Avis délibéré de la mission régionale d'autorité environnementale relatif au projet de parc éolien de la Garenne de la Mouthière porté par la société Sas du parc éolien de la Garenne de la Mouthière sur les communes de Blomard et de Saint-Bonnet-de-Four (03)

Avis n° 2023-ARA-AP-1647

Avis délibéré le 13 février 2024

Figure 2: Plan de masse du projet (source : note de présentation non-technique du dossier).

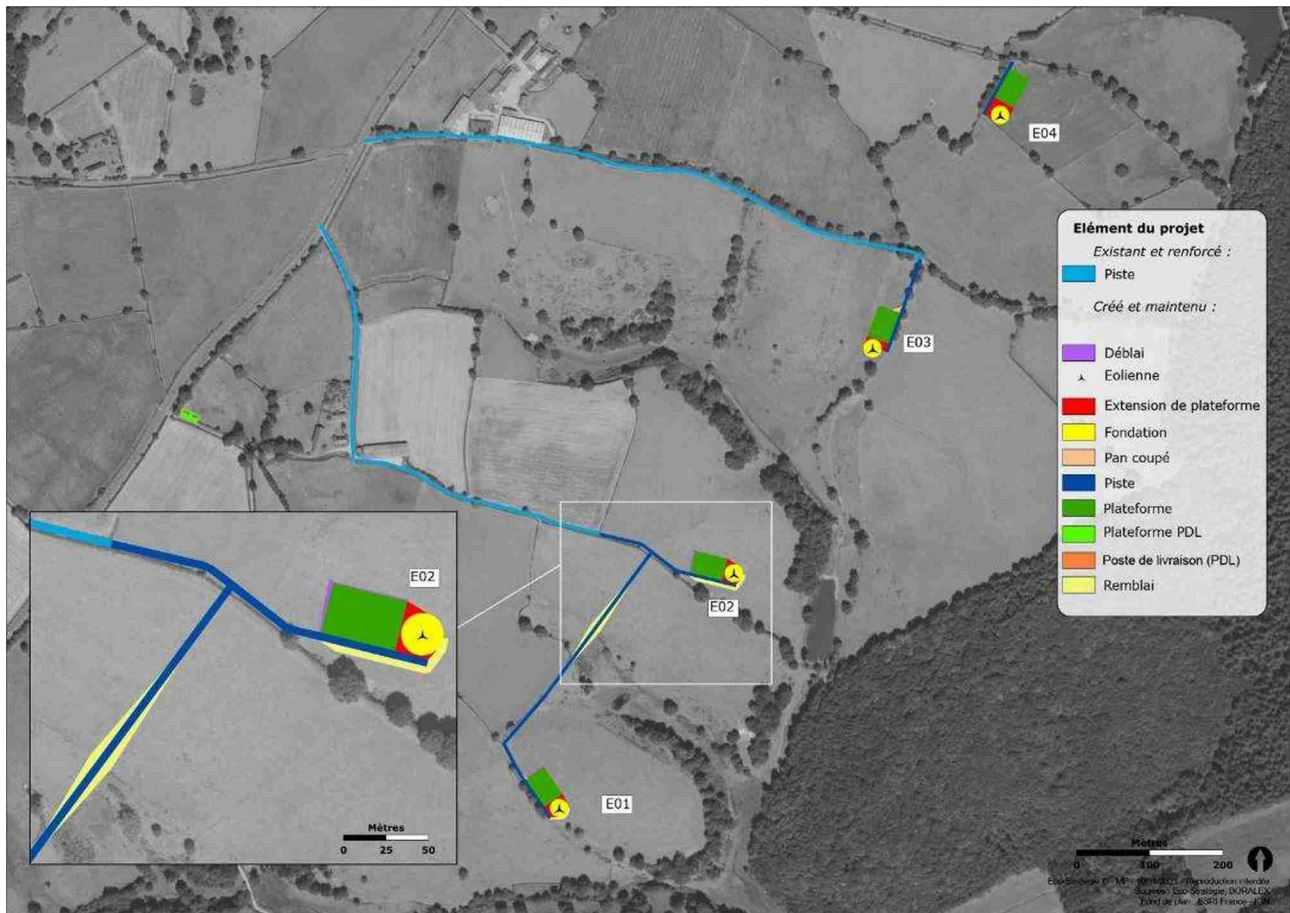
D'après le dossier d'étude d'impact, les premières habitations du bourg de Blomard se situent à deux kilomètres à l'est de la Zip, mais les fermes des Fourreaux et de la Mouthière se situent respectivement à 421 et 477 mètres à l'ouest et nord-ouest et les hameaux des Sablons, de Ventuile et la Palue se situent à environ 500 mètres². Les deux fermes comportent visiblement des bâtiments à usage d'habitations. De plus, les distances entre les éoliennes et des zones habitations figurant dans l'étude de dangers (page 11) sont différentes de celles figurant dans l'étude d'impact. L'étude d'impact rappelle que tout aérogénérateur, pour être exploité, doit être installé à plus de 500 mètres des bâtiments à usage d'habitation³, ce qui n'est donc pas le cas ici. Cette distance est justifiée selon les textes en vigueur par les enjeux de santé humaine et animale liés notamment à la gêne occasionnée par l'exposition aux infrasons et basses fréquences sonores⁴.

L'Autorité environnementale recommande de justifier le non-respect d'une distance minimale de 500 mètres entre les aérogénérateurs et les bâtiments d'habitations et à défaut de reconsidérer l'implantation des éoliennes ne respectant pas cette distance.

Figure 3: Synthèse des impacts sur les habitats (source : volet écologique).

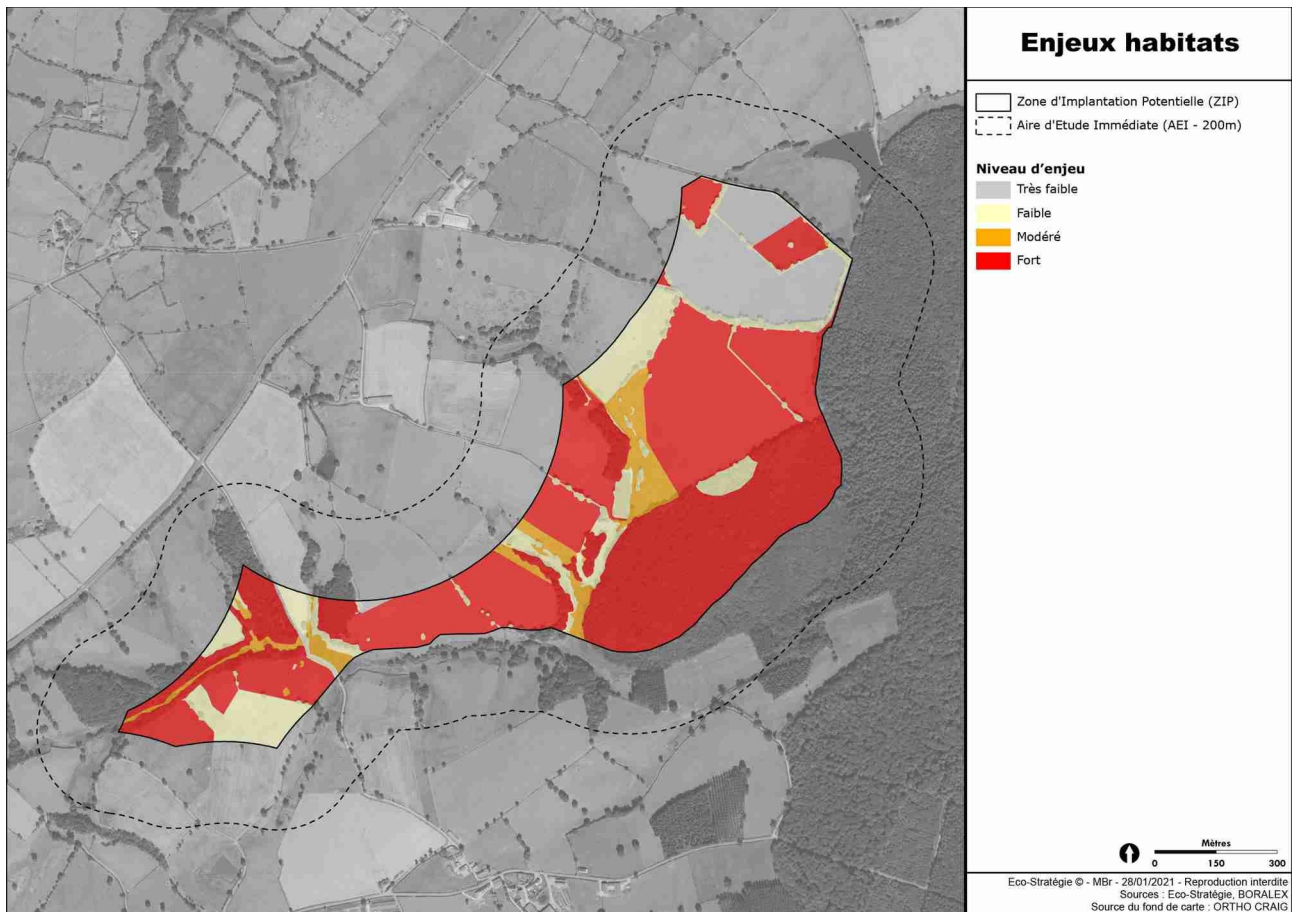
De par la présence de ces habitats d'intérêt communautaire, l'étude d'impact retient des enjeux forts sur une très grande majorité de la Zip (cf. figure ci-après).

Figure 4: Synthèse des enjeux chiroptérologiques (source : volet écologique).

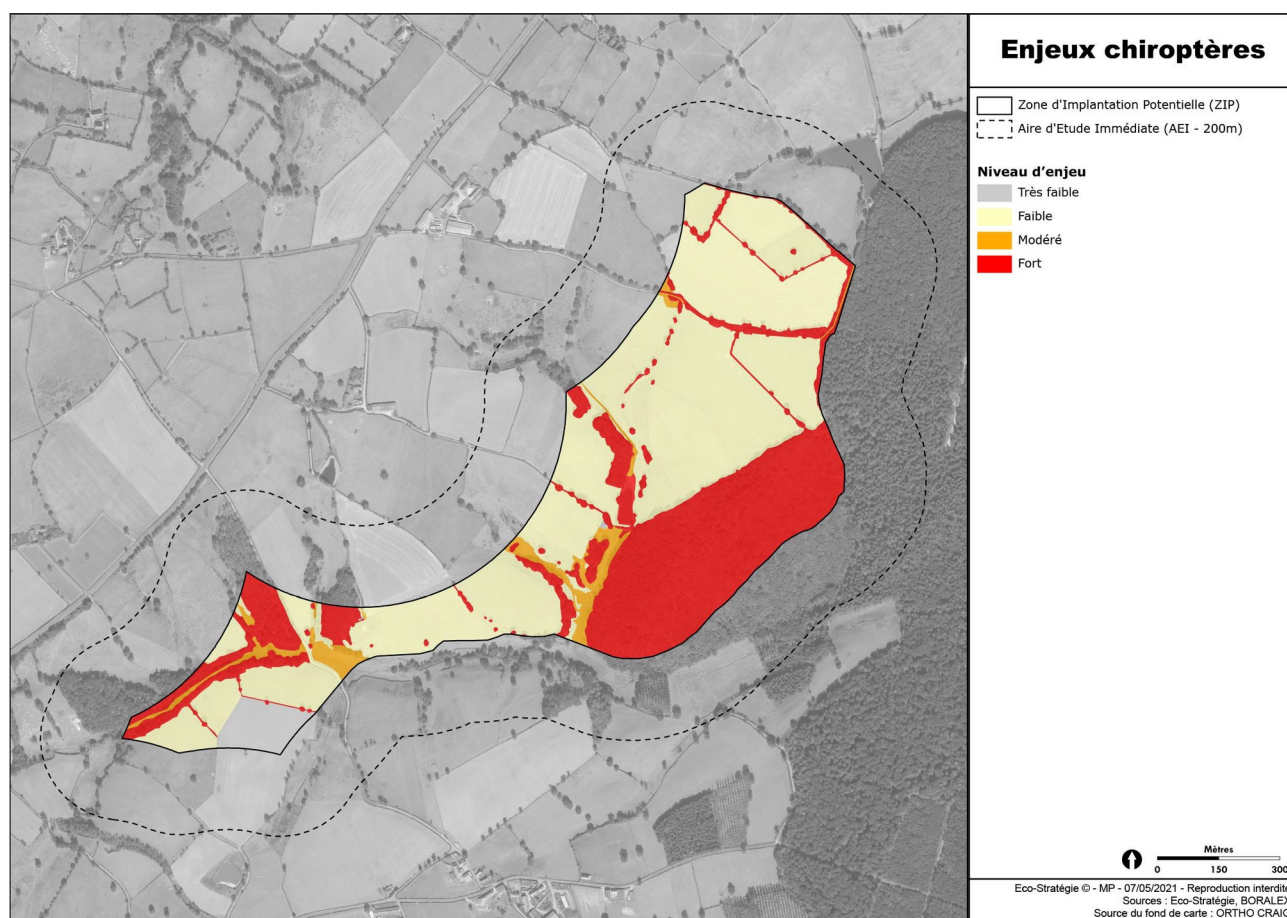
Les écoutes au sol ont permis d'établir une cartographie possible des transits des chiroptères sur la Zip, ce qui est un point très positif du dossier²¹. Cependant, la cartographie de synthèse des enjeux sur les chiroptères ne retient des enjeux forts que pour les habitats directement concernés par le gîtage et les fonds de vallées, les plus susceptibles d'être des zones de transit et de chasse (cf. figure 3 du présent avis). L'étude d'impact démontre largement l'intensité d'utilisation des habitats ouverts de la zone d'étude par les chiroptères pour le transit et les chasses, y compris par des espèces patrimoniales et sensibles.

L'Autorité environnementale recommande de considérer l'ensemble de la zone d'étude comme représentant des enjeux modérés à forts pour les chiroptères au regard de la richesse spécifique et l'abondance relative des espèces recensée.
